ПАСПОРТ
ДОСТУПНОСТИ ОБЪЕКТА
СОЦИАЛЬНОЙ ИНФРАСТРУКТУРЫ
НА ДОСТУПНОСТЬ ДЛЯ ИНВАЛИДОВ
И МАЛОМОБИЛЬНЫХ ГРУПП НАСЕЛЕНИЯ
(Заключение по обследованию объекта социальной инфраструктуры)

Муниципальное автономное дошкольное образовательное учреждение
Тюменского муниципального района
Боровский детский сад «Журавушка» общеразвивающего вида с
приоритетным осуществлением деятельности по познавательно-
речевому направлению развитию детей (корпус №4)
Тюменская область, Тюменский район, р.п. Боровский,
ул. Островского, д.16

ПАСПОРТ ДОСТУПНОСТИ
объекта социальной инфраструктуры (ОСИ)
№ 129-00

АКТ ОБСЛЕДОВАНИЯ № 520
объекта социальной инфраструктуры
К ПАСПОРТУ ДОСТУПНОСТИ ОСИ
№ 129-ОО

Фотография №20

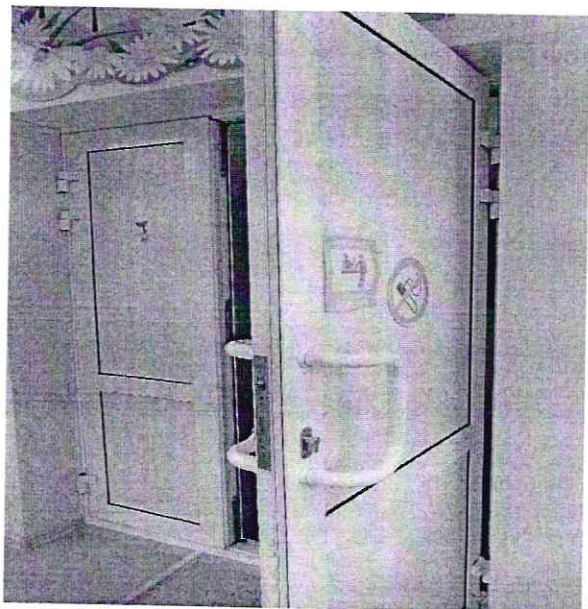
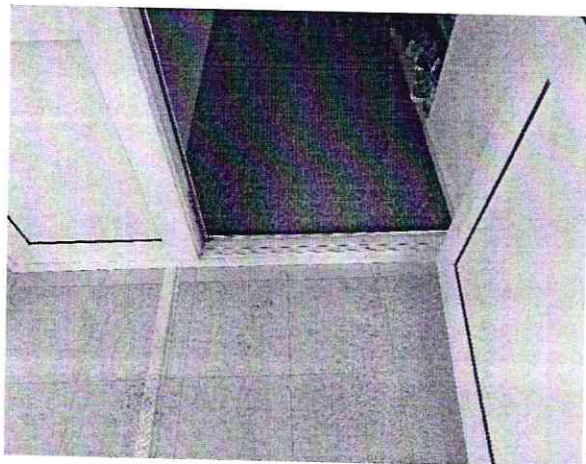
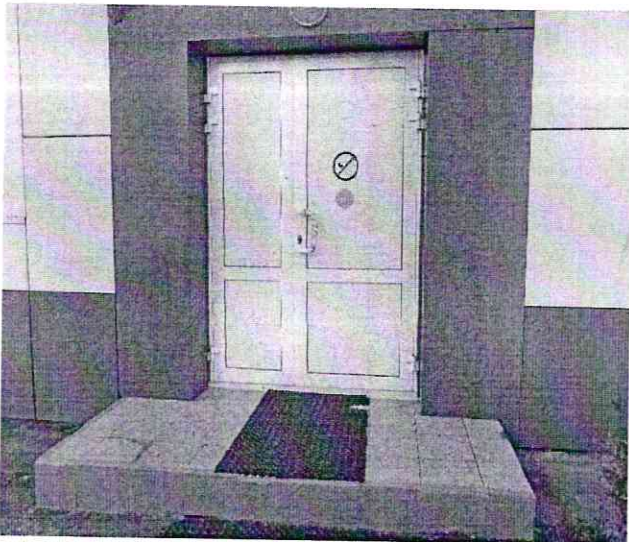
2.4	Дверь (входная наружная, внутренняя главного входа)	есть	-	18-23	- размещение наземных предупреждающих тактильно-контрастных указателей не соответствует требованиям СП 59.13330- 2016; - на информационной таблички с наименованием учреждения, дублированной шрифтом Брайля отсутствует необходимая информация дублированная шрифтом	С, К, О, Г,У	- обустроить наземный тактильно- контрастный указатель, выполняющий функцию предупреждения за 0,3м до препятствия при открывании двери от себя, на ширину дверного полотна	Текущий ремонт, организац ионные мероприятия

Брайля – № телефона, электронная почта; -отсутствуют пиктограммы «доступность для инвалидов»; -доводчики дверей не обеспечивают пятисекундной задержки; -ширина рабочей створки двери менее 0,9м; -высота порога более 0,014м: - ручки входных пластиковых дверей не выделены контрастным цветом; -отсутствует кнопка вызова помощи.		при открывании на себя, глубиной 0,5-0,6м; -разместить информационную табличку с использованием шрифта Брайля перед входом в здание рядом с дверью со стороны дверной ручки на высоте от 1,2м до 1,6м; -установить пиктограммы «доступность для инвалидов»; -отрегулировать доводчик для обеспечения пятисекундной задержки; -выделить дверные ручки пластиковых дверей контрастным цветом; -установить кнопку вызова помощи с пиктограммой; -предусмотреть оказание ситуационной помощи

Фотография №25

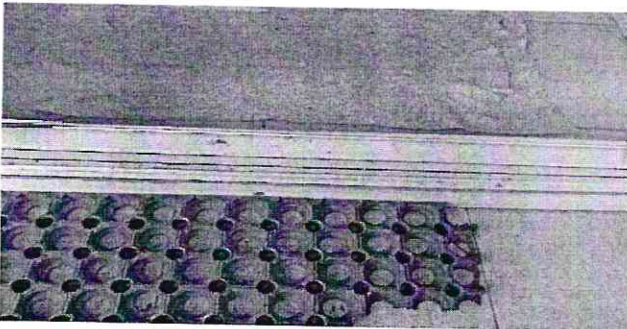
2.3.1	Входная площадка (перед дверью дополнительн ого входа)	есть	-	25	-высота входной площадки более 0,015м; - отсутствуют опорные поручни с двух сторон; -площадка (одиночная ступень) не продублирована пандусом; -контур не выделен контрастным цветом; -противоскользящее покрытие обеспечено не на всей горизонтальной поверхности.	К,О,С,Г,У	- установить опорный поручень с одной стороны площадки в соответствие с требованиями ГОСТ Р 51261-2017; -контур площадки выделить контрастным цветом за 0,03-0,04м от края проступи площадки шириной 0,08-0,1м.; -предусмотреть противоскользящее покрытие по всей горизонтальной поверхности.	Текущий ремонт, индивидуаль ное решение ТСР

2.4.1	Дверь (входная наружная, внутренняя дополнительного входа)	есть	-	25-27	- отсутствует информирующая, тактильная табличка (с использованием рельефных знаков и символов); -отсутствуют пиктограммы «доступность для инвалидов»; -доводчики дверей не обеспечивают пятисекундной задержки; -ширина рабочей створки двери менее 0,9м; -высота порога более 0,014м: - отсутствует предупреждающая яркая контрастная маркировка на прозрачном полотне внутренней двери; - ручки входных пластиковых дверей не выделены контрастным цветом.	С, К, О, Г, У	- установить информирующие, тактильные таблички (с использованием рельефных знаков и символов) рядом с дверью со стороны дверной ручки на высоте от 1,2 до 1,6м; -установить пиктограммы «доступность для инвалидов»; -отрегулировать доводчик для обеспечения пятисекундной задержки; - на прозрачное полотно двери установить яркую контрастную маркировку (в виде полосы, декоративного рисунка или, фирменного знака, в форме круга) на высоте 1,3-1,4м; - выделить дверные ручки пластиковых дверей контрастным	Текущий ремонт, организационные мероприятия

Фотография №36

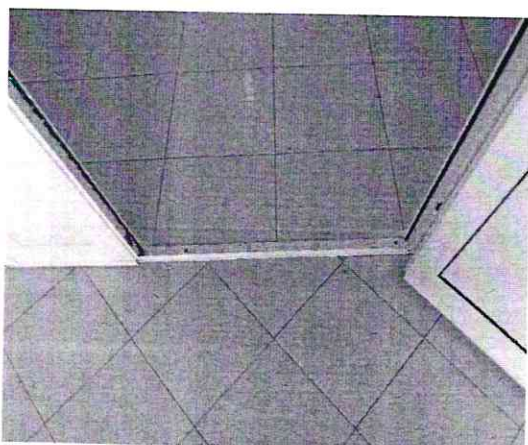
2	Лестница (внутри здания)	есть	по плану	34-36	- выделение краевых ступеней (проступь) лестничных маршей не соответствует требованиям СП 59.13330.2016; - отсутствуют информационные тактильные знаки (пиктограммы).	К, О, С, Г, У	-контур краевых ступеней выделить контрастным цветом за 0,03-0,04м от края проступи шириной 0,08-0,1м; - установить информационные тактильные знаки (пиктограммы); - при необходимости предусмотреть помощь ассистента (помощника) по оказанию технической помощи инвалидам и лицам с ВОЗ.	Текущий ремонт, организационные мероприятия
3	Пандус (внутри здания)	нет	-	-	-	-	-	-
